## WICHTIGER SICHERHEITSHINWEIS

bei der Voigt MT Lenkererhöhung mit Versatz (Bauteil **V2030A**) kann es in Einzelfällen aktuell zu einem **Sicherheitsproblem** kommen. Aufgrund einer Produktänderung in Kombination mit zu tiefen Senkungen in BMW-Gabelbrücken (welche in seltenen Fällen vorkommen) kann die Schraubenlänge der Bauteilbefestigungsschraube zu kurz sein!

gekauft worden sind. Kennzeichnung der Bauteile: „KBA 91543 V2030A MTR VOIGT MT“.

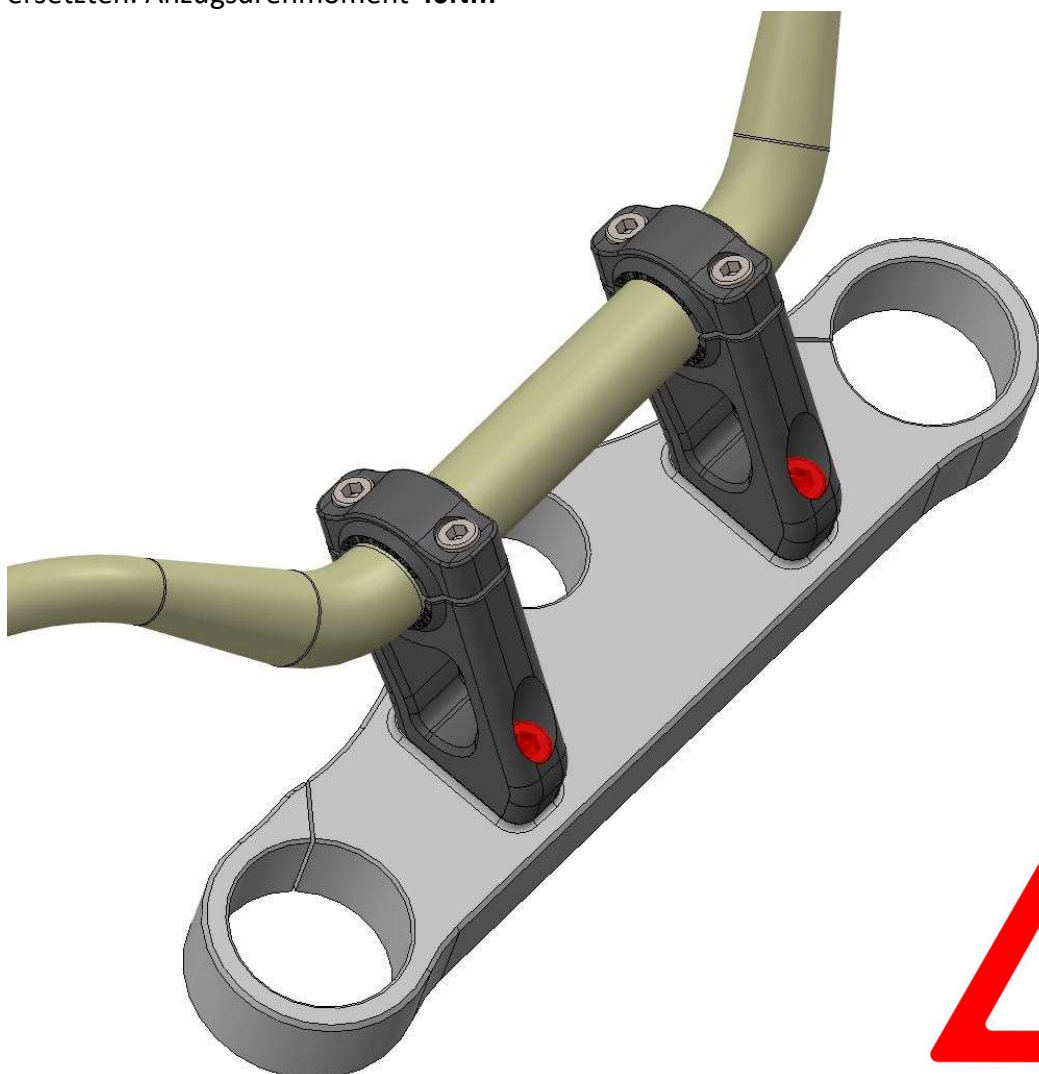
Durch zu kurze Schrauben ist eine sichere Verbindung der Bauteile nicht mehr gewährleistet und damit die Verkehrssicherheit Ihres Fahrzeugs nicht mehr uneingeschränkt gegeben. Als Vorsichtsmaßnahme senden wir Ihnen umgehend längere Schrauben auf dem Versandweg zu. Bitte verwenden Sie Ihre R1200GS & Adventure nicht mehr, bis die Schrauben getauscht worden sind. Hierbei spielt es keine Rolle, ob Ihr Fahrzeug betroffen ist oder nicht. Die längeren Schrauben müssen in jedem Fall verwendet werden.

**Arbeitsanweisung:** Schraube (siehe Abbildung in rot) entfernen und mit Schraube **M10x45** ersetzen. Anzugsdrehmoment **40Nm**
